FIDEICOMISO FINANCIERO RELOCALIZACIÓN DEL ASENTAMIENTO KENNEDY

LLAMADO A EXPRESIONES DE INTERÉS

Referencia FFRAK 04/22

COMUNICADO Nro. 5

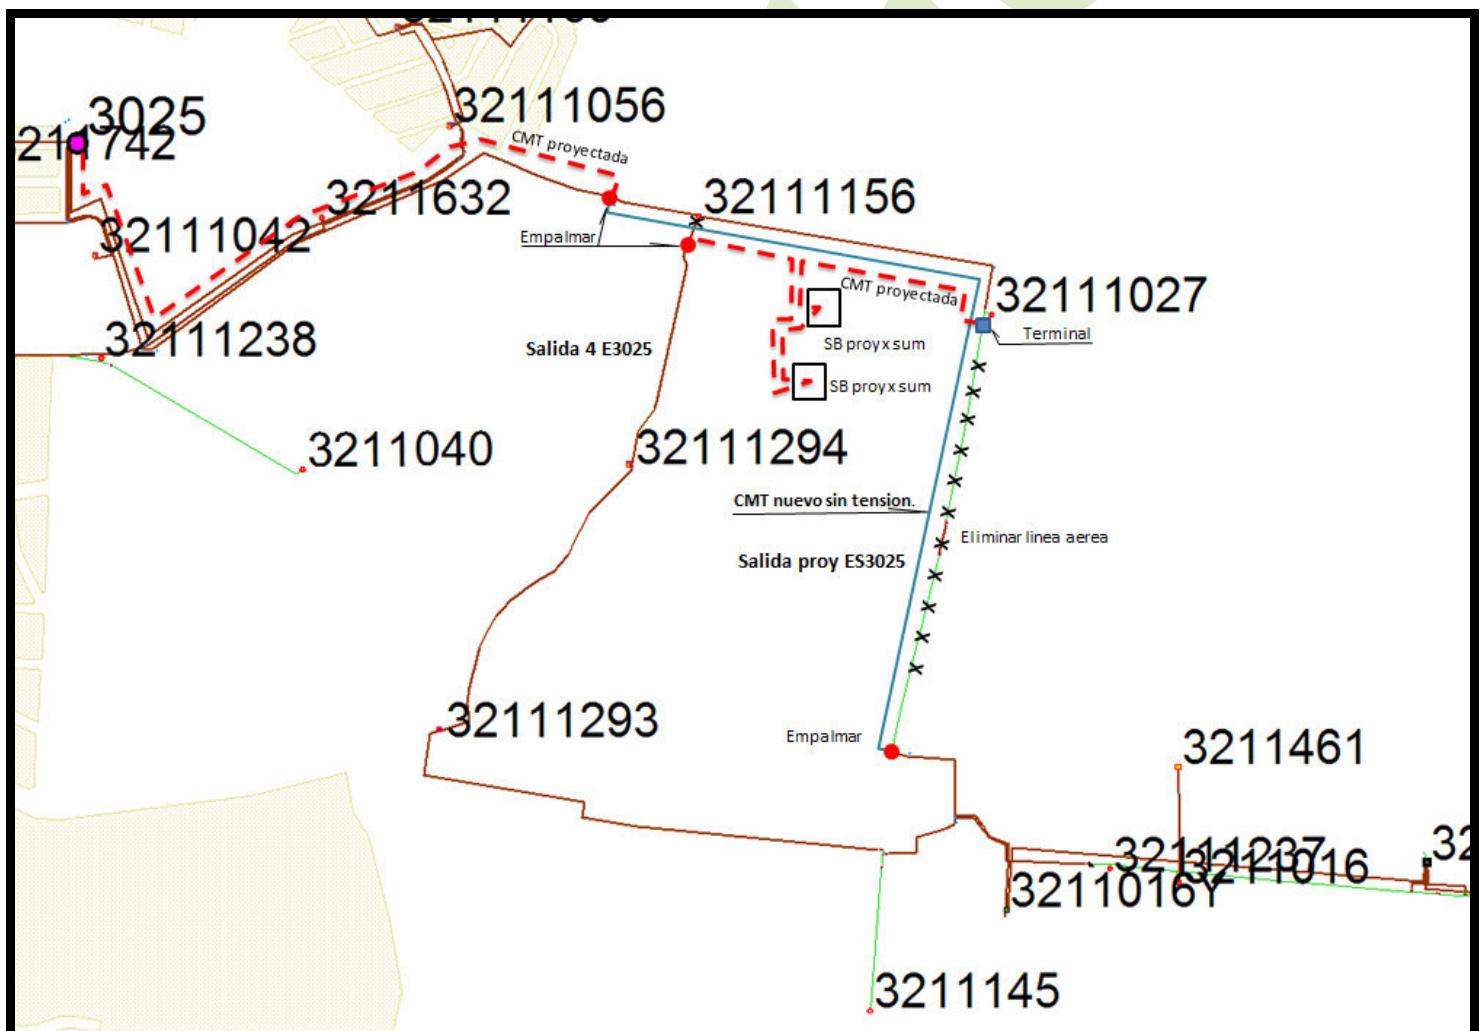
Consulta 4.

En respuesta 18 se indica que: Se deberá indicar precio unitario de cada material a efectos de descontarlo por si es aportado por UTE.

¿Eso significa que el rubro 1 deber abrirse de acuerdo a los materiales (cable, empalmes, terminales, monoducto, etc)?

¿Dónde se cotizan los materiales interiores a las SEs a montar (baterías, cargador de baterías, etc)?

Cómo se indicó en consulta en el rubro 1 se debe abrir precios unitarios de acuerdo a los materiales (cable, empalmes, terminales, monoducto) El ítem 1 (LINEA DE MEDIA TENSION (Materiales), incluye solo suministro de materiales, la mano de obra para su instalación será incluida totalmente en el rubro 2 (LINEA DE MEDIA TENSION (MANO DE OBRA) sin discriminar unitarios (para empalmes, tendidos de cable y monoducto, terminales, etc.).

Los materiales para montar SSEE irán incluidos en rubro 3 "MONTAJE SUBESTACION INTERIOR (DE PISO)"
